CONCERTATION RN 31 octobre 2025

Habitante de Jonquieres, présente à la réunion publique du 18 septembre 2025 à Jonquieres, voici le fruit de mes remarques sur le grand document reçu et ma proposition.

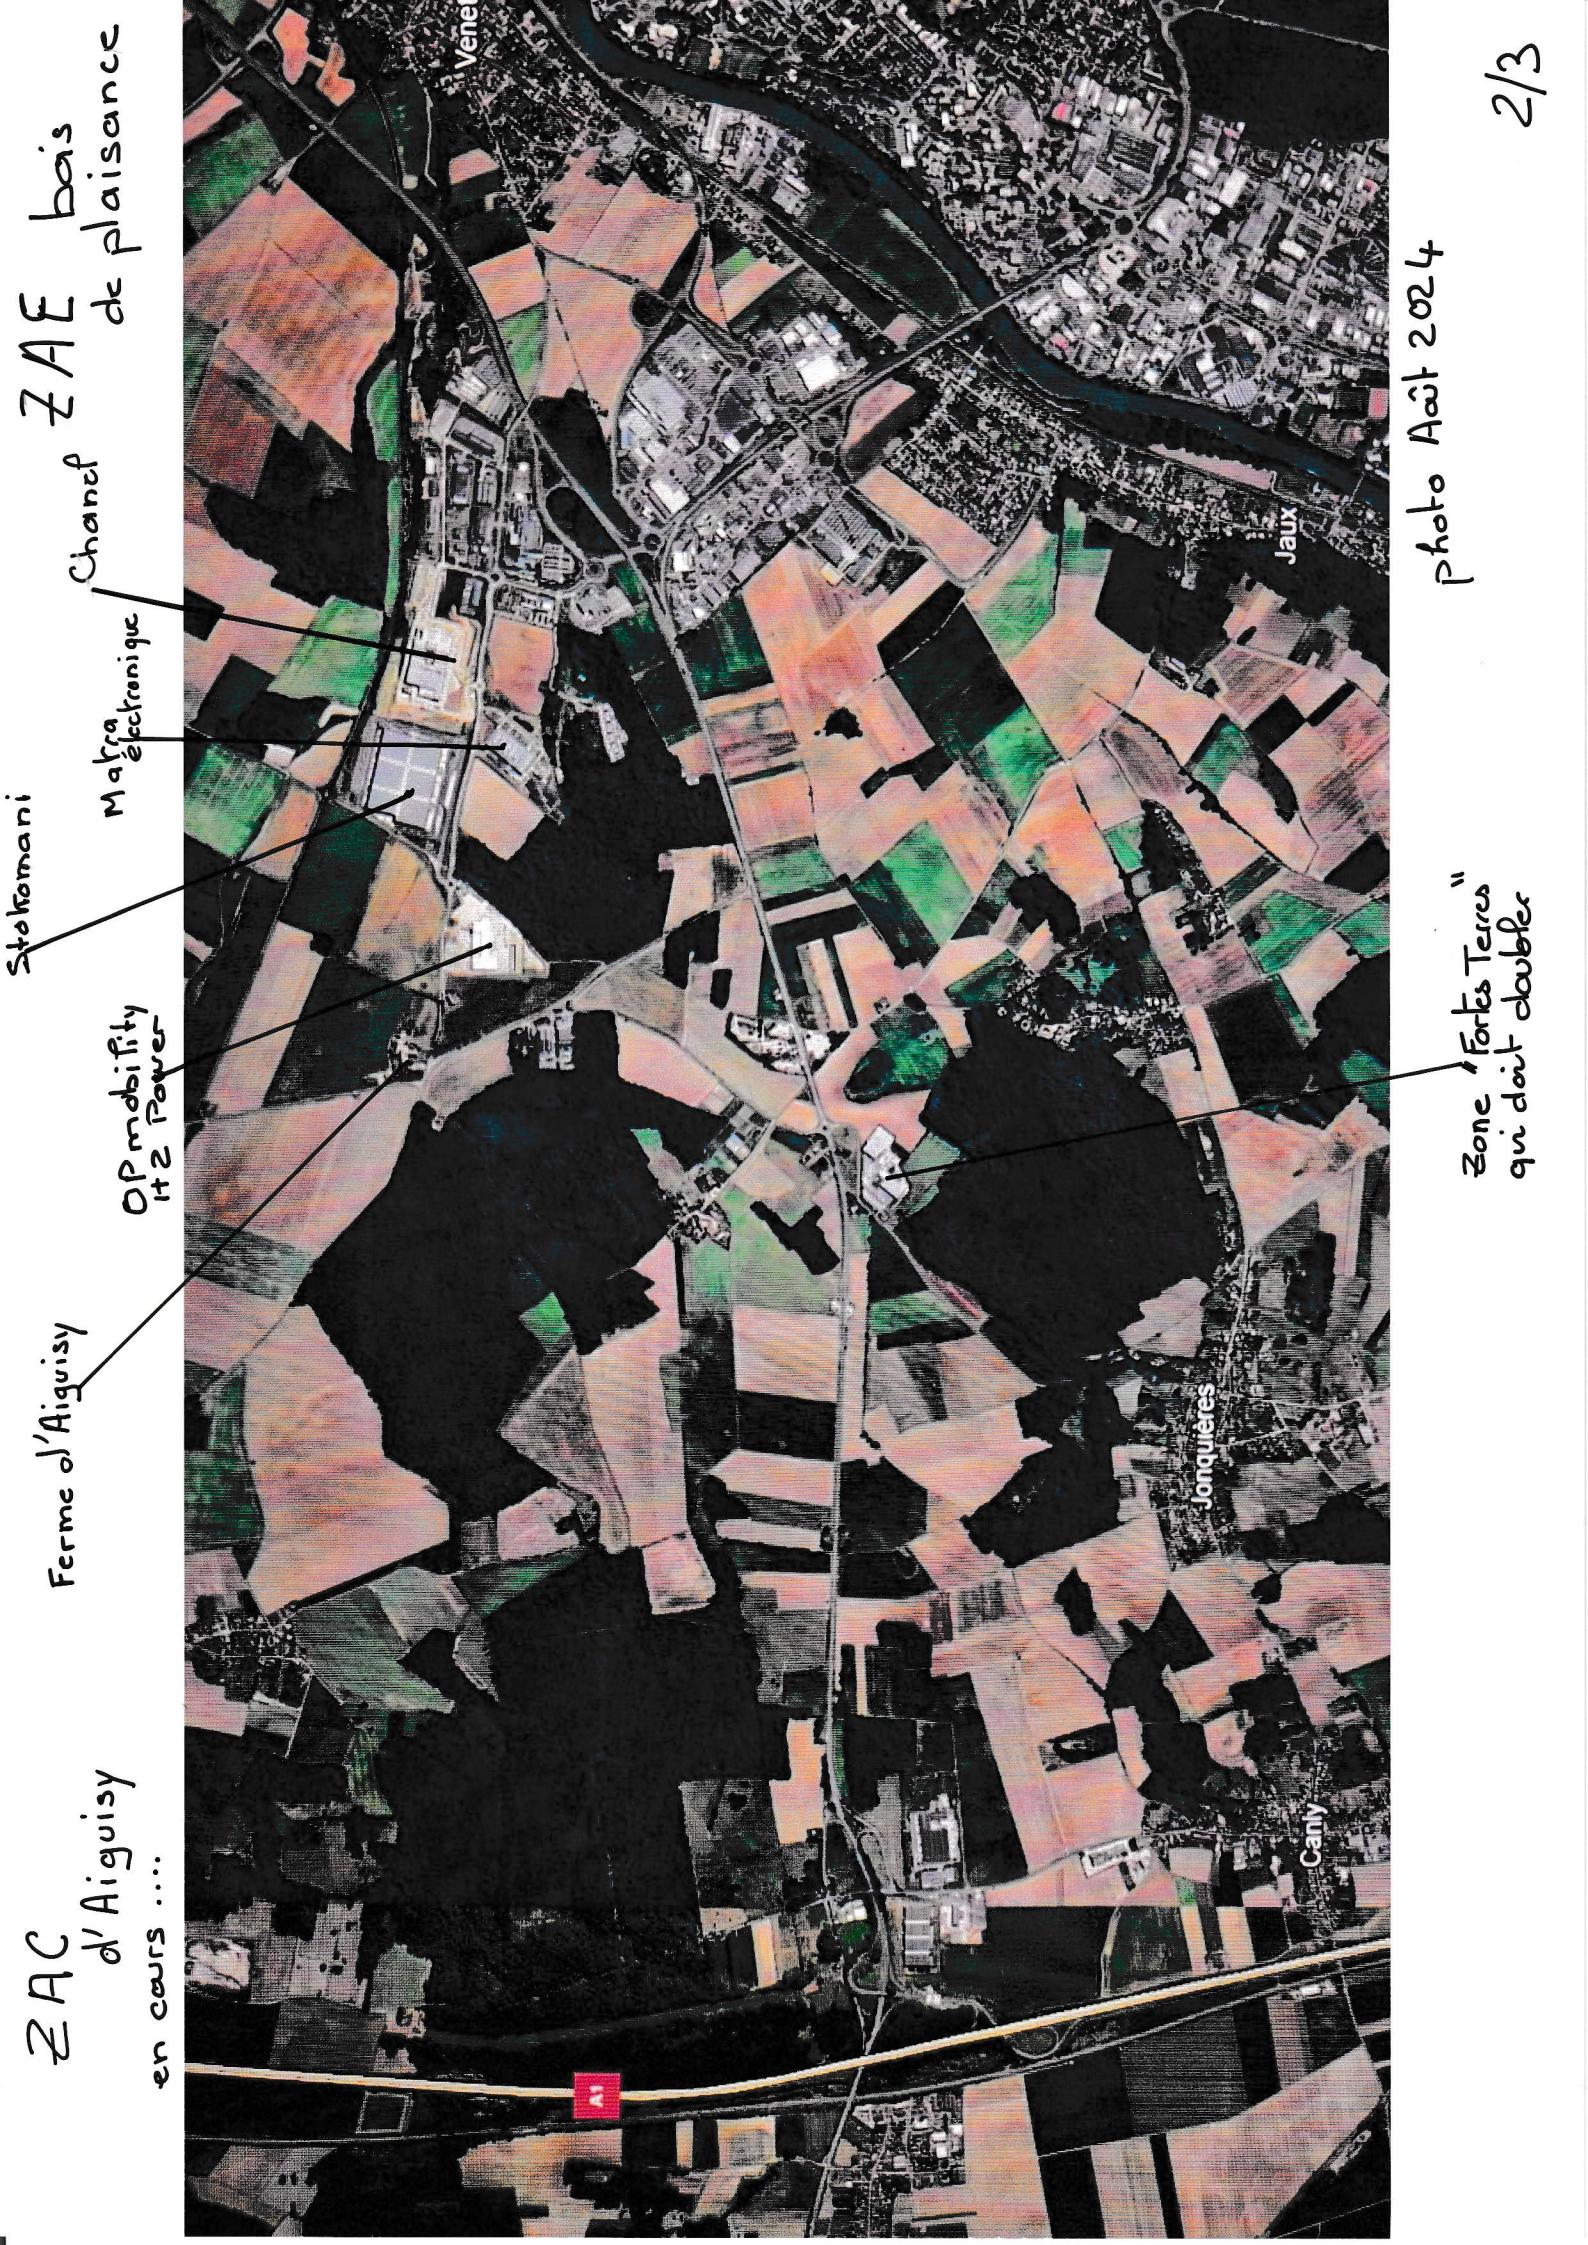
- En pages 15 et 23, l'échangeur routier RN31/RD1131 tient-il compte de la nouvelle ZAC d'Aiguisy qui ne figure pas sur la photo page 23 ?(De quand date-t-elle ?)
(cf. 15 dossier d'aménagement ref :3-ZAC-Aiguisy-rapport de présentation)
Ces ZAC(Aiguisy) et ZEA (bois de plaisance) sur 126ha+23ha, (Stokomani, Chanel, Matra électronique, OPmobilityH2Power + **doublement zone « fortes terres »**) génèrent plusieurs milliers d'emplois (donc de voitures) et de camions. Il suffit de regarder la photo que je joins, prise en aout 2024 et qui figure sur google earth.

Proposition de variant B modifiée

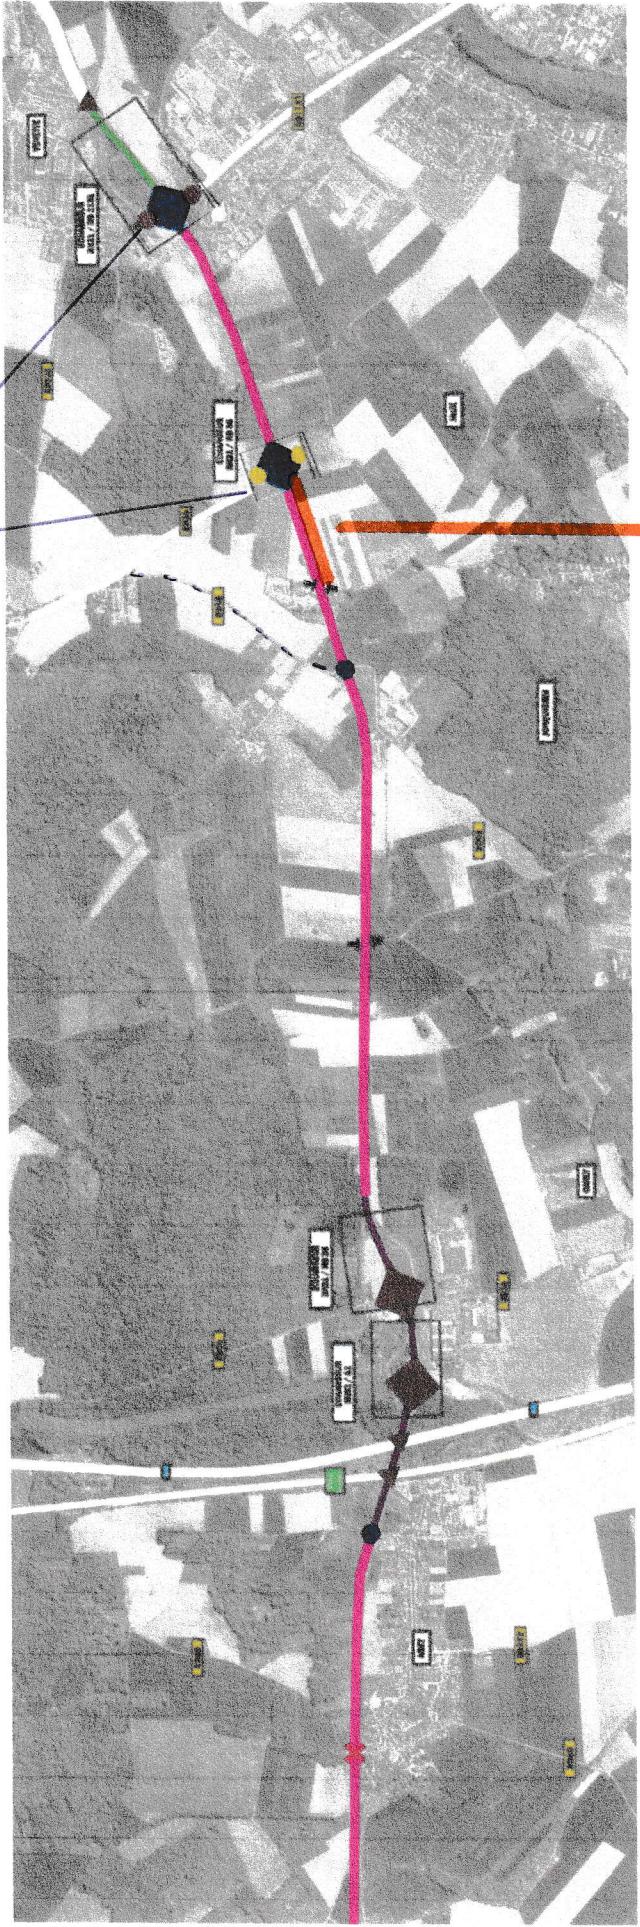
- **Page 45 VARIANTE B**
Cette variante à modifier un peu, me paraît la meilleure avec les aménagements cités plus haut (remarque sur page 30) à savoir ; interdiction aux camions de la RD 98 au nord de la RN31(autorisation aux engins agricoles), rond-point RN31/RD98 conservé, permettant entre autre l'accès des camions en provenance de la zone « Fortes-terres ». Réaménagement et recréation sur le carrefour RN31/RD36 permettant l'accès des camions aux 2 sens de circulation de la RN31.
Création d'un itinéraire de substitution entre la sortie Varanval par Boucquy vers le nouveau carrefour RN31/RD36.
Agrandissement indispensable de l'ouvrage d'art de l'échangeur RN31/RD1131 permettant une plus grande fluidité entre A1 et Reims.

Ci-joint un schéma de la variante B modifiée.
